nachrüsten der ET0000679 bei z.B. AN 750

Z (1:5)

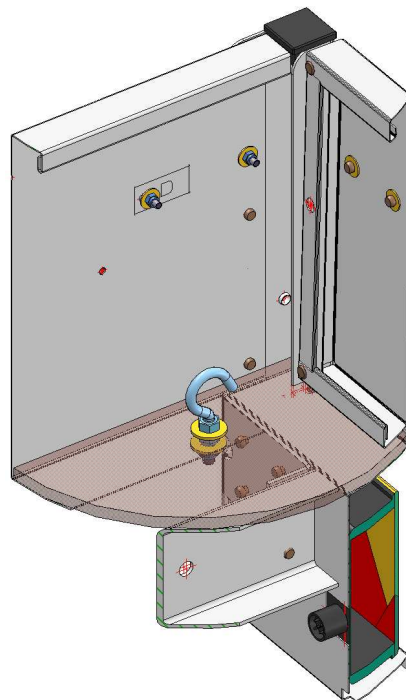
bei AN 750 die vorhandenen Bodenverschraubungen in den Ecken entfernen und Schraubhaken wie dargestellt montieren. (diese können auch mittels Bohrer 8mm an jeder anderen beliebigen Stelle nachgerüstet werden)
